Revision Ortsplanung gemäss öffentlicher Auflage vom 19. August bis 17. September 2020- Einsprache

**Revision Ortsplanung gemäss öffentlicher Auflage vom 19.. Aug. bis 17.Sept.
2020 / Einsprache**

Neuhusbach ID Nr. 742026
Parz. 424, 426 GB Römerswil
Breite 60cm

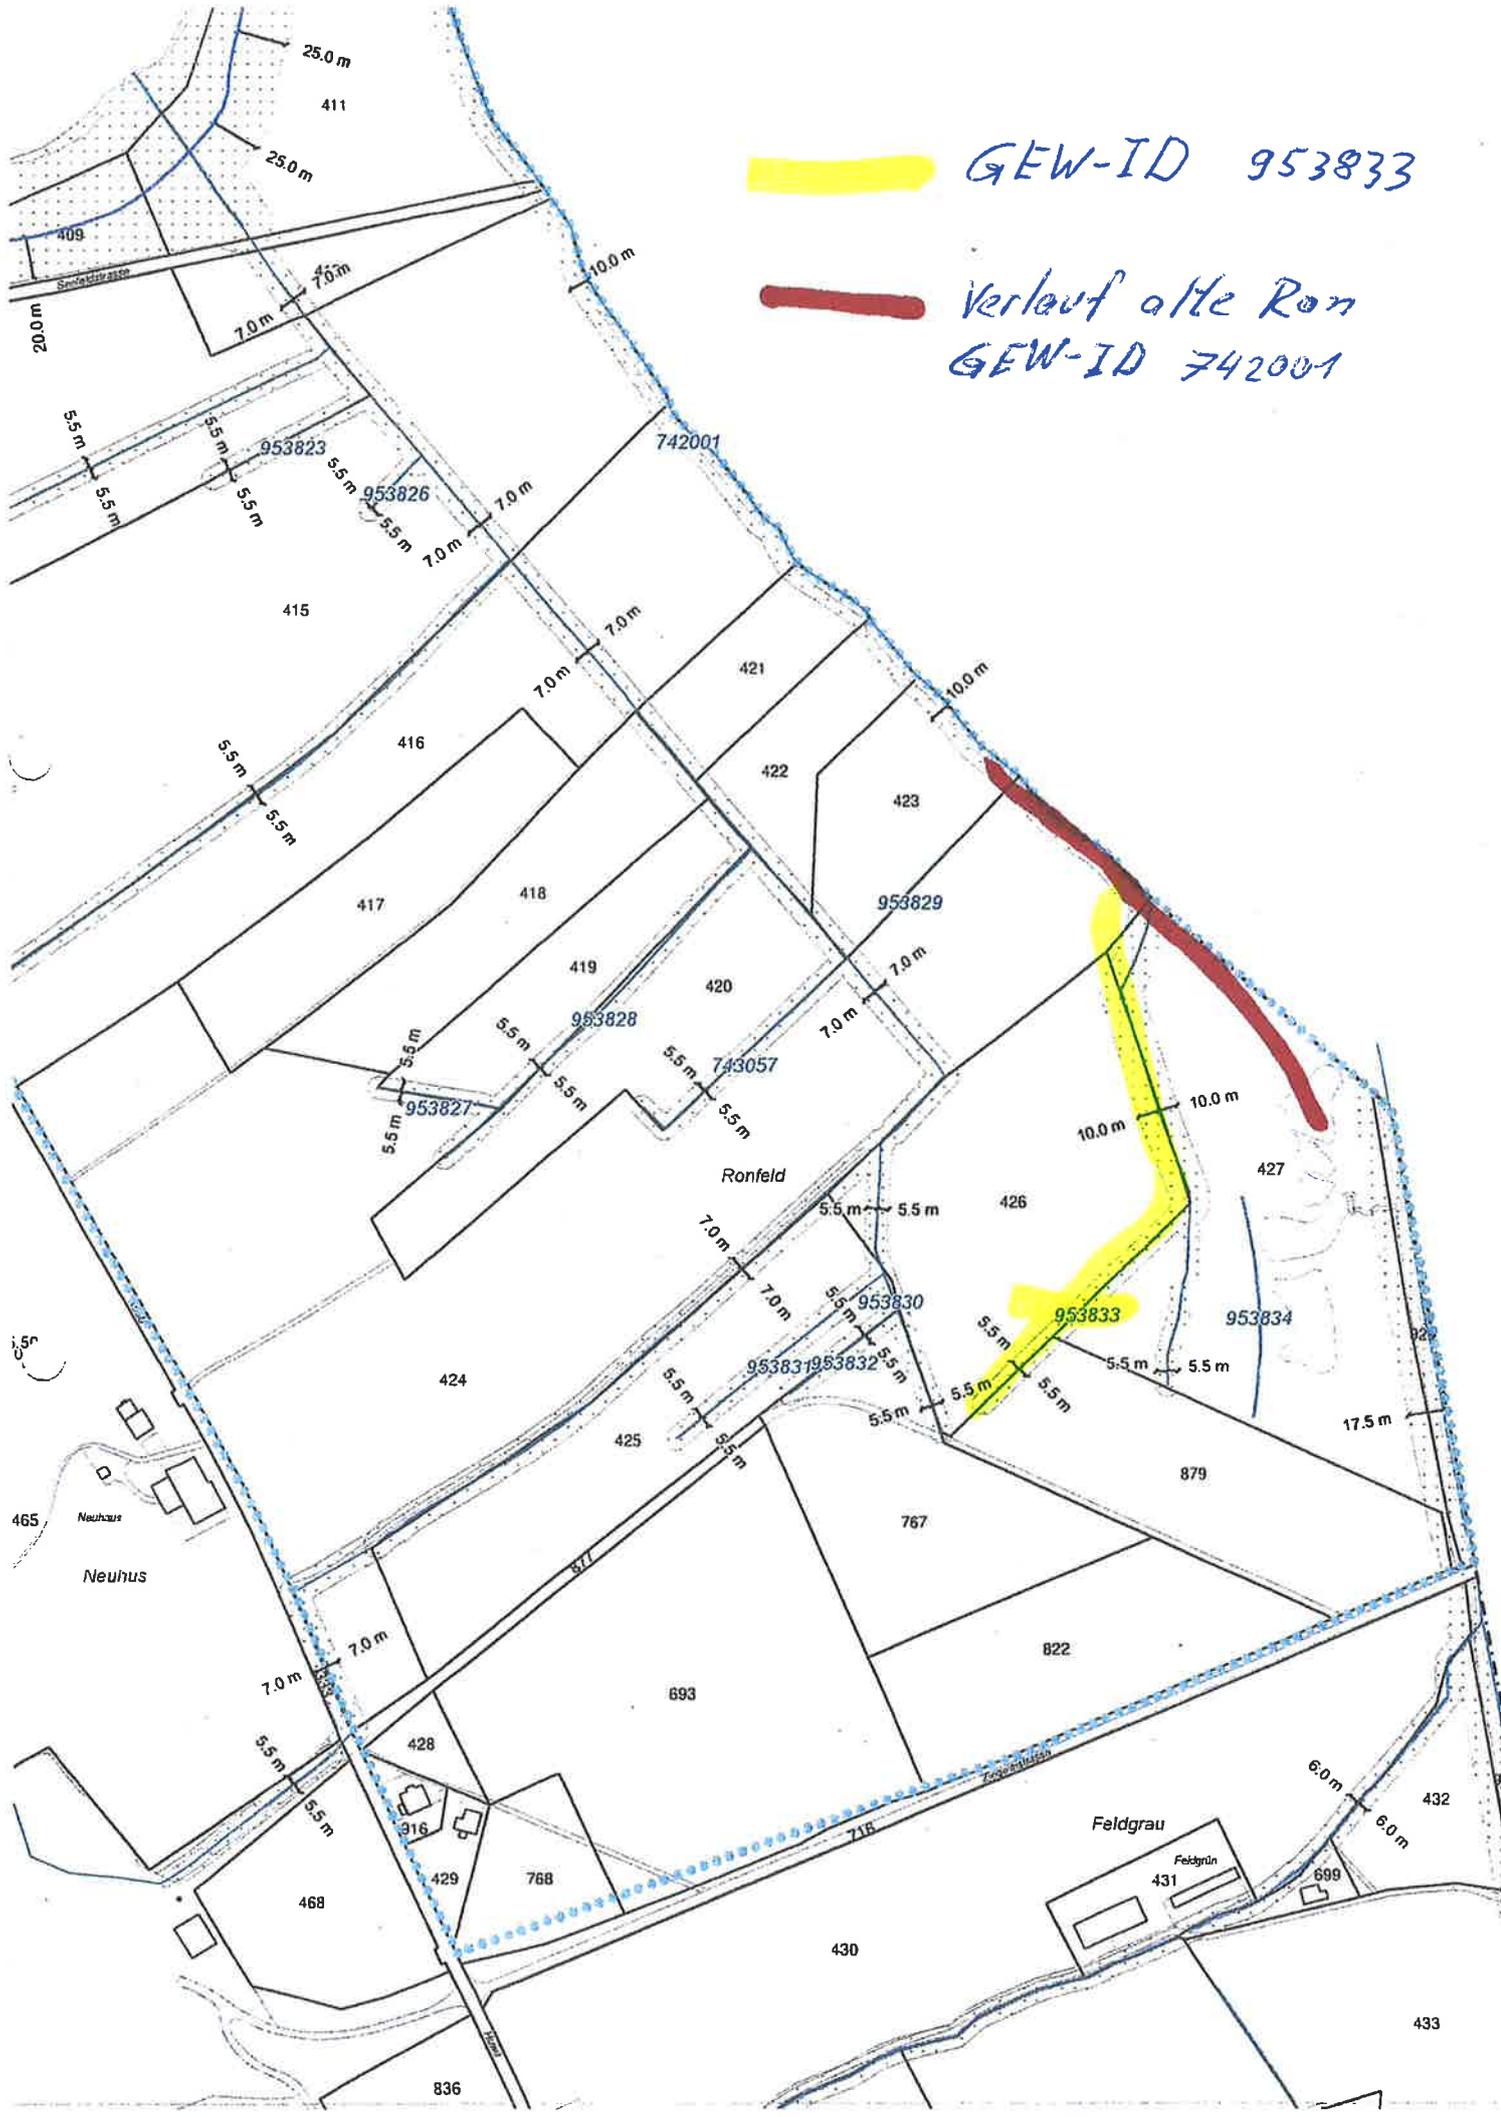
Der Neuhusbach GEW- ID 742026 auf meinen Parz.424 und 426 GB Römerswil mit Sohlenbreite 60 bis 80cm, ist mit einem Gewässerraum von 5,5 Metern einseitig auszuscheiden.(Siehe Beilagen.) und nicht mit 7 Metern.

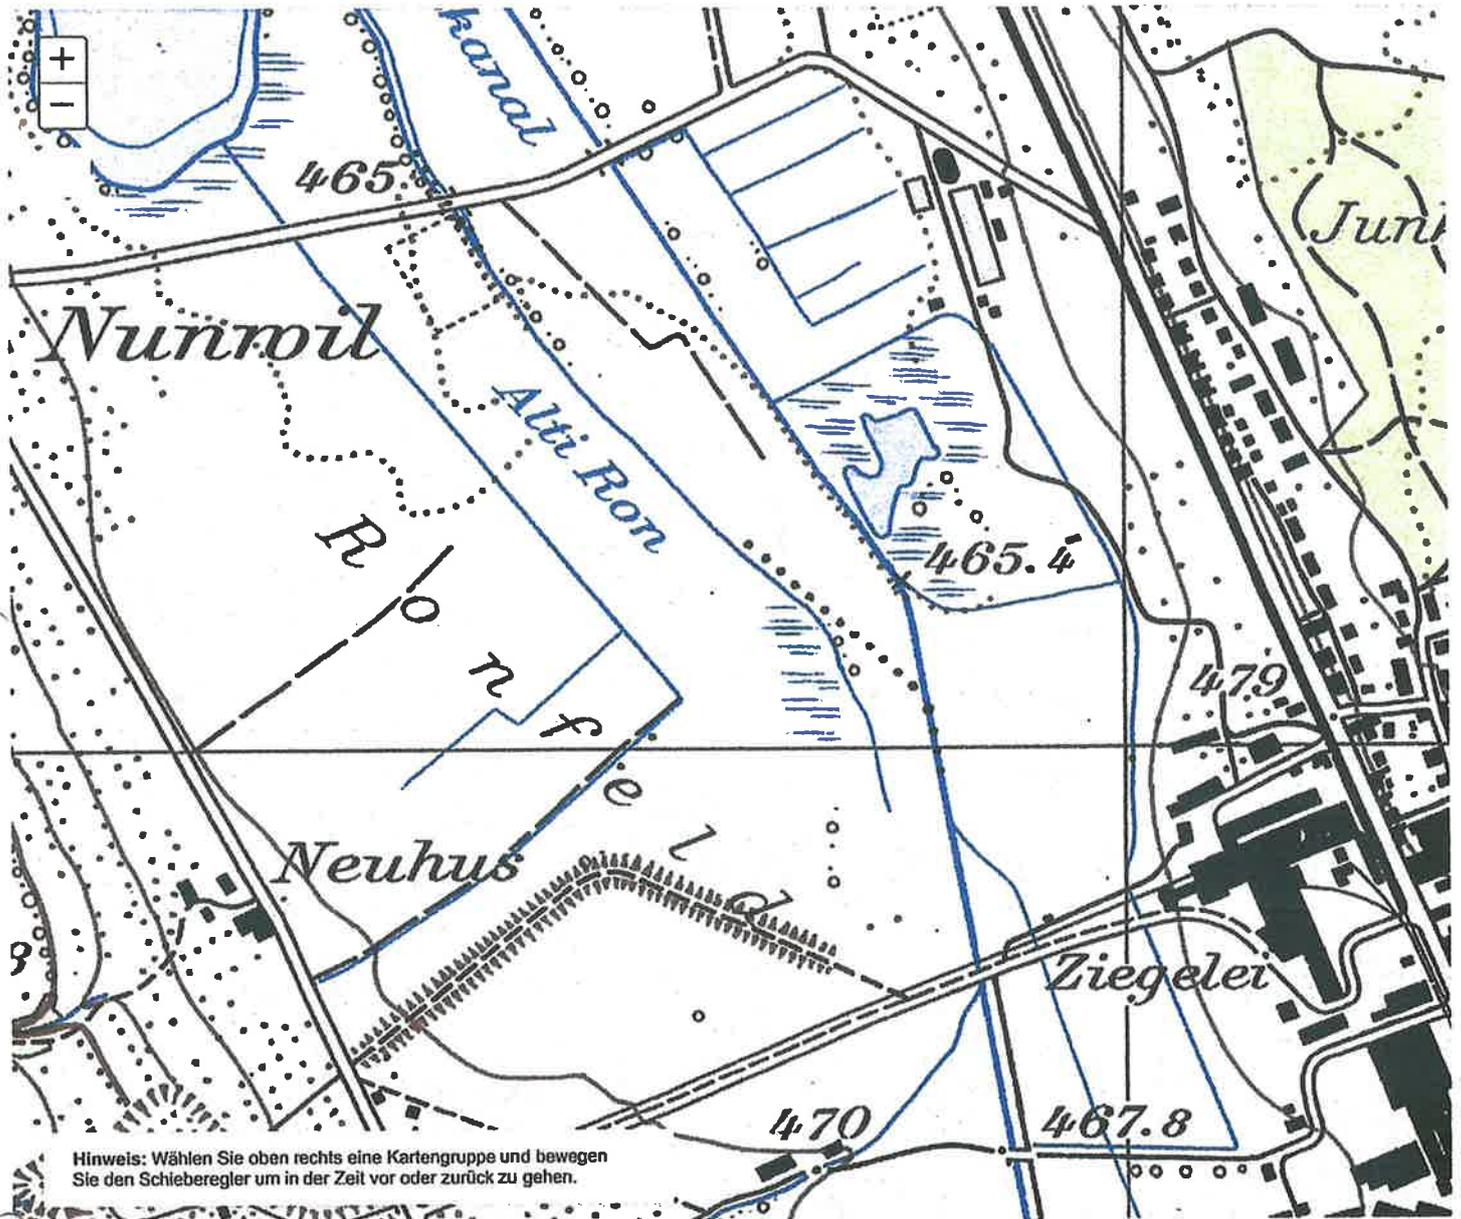
Die alte Ron GEW-ID 742001 verlief immer an der Gemeindegrenze entlang von Parz. 426 auf Parz. 427 GB Römerswil bis Ronkanal (siehe Beilagen.) Die Rinnsale GEW-ID 953833 mit Sohlenbreite 40 cm führte immer bis an die Gemeindegrenze (alte Ron) und ist mit 5,5 Metern auszuscheiden, wenn überhaupt (siehe Beilagen.) und darf rechtlich nicht als Einheit alte Ron GEW- ID 742001 betrachtet werden.

GEW-ID 953833

Verlauf alte Ron
GEW-ID 742001
